改善措置の説明図（例：型式 KDN-M231（呼称（カタログ名） FD35A-17））

<燃料噴射時期制御システム図>

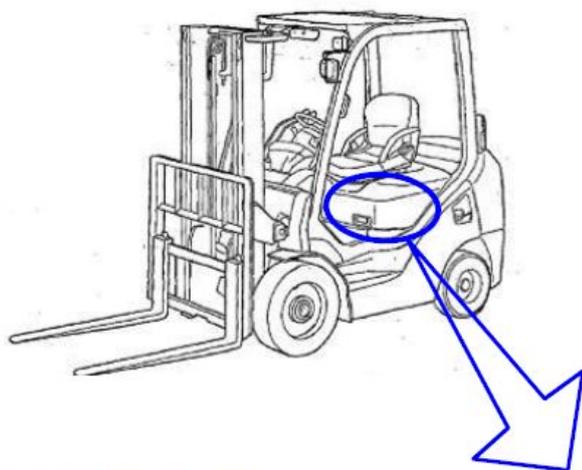
標準不適合原因箇所

原動機の電気配線の接続を誤ったため、燃料噴射時期制御が正常に行われず、走行中の排出ガス（NOx）量が特定特殊自動車排出ガスの規制等に関する法律に基づく排出ガス規制値を満足しないおそれがある。

改善措置の内容

全車両、電気配線を正規の状態に接続し直すとともに、水温センサーおよび燃料噴射時期制御コントローラを新品に交換する。

識別

燃料噴射時期制御コントローラに白ペイントを塗布する。
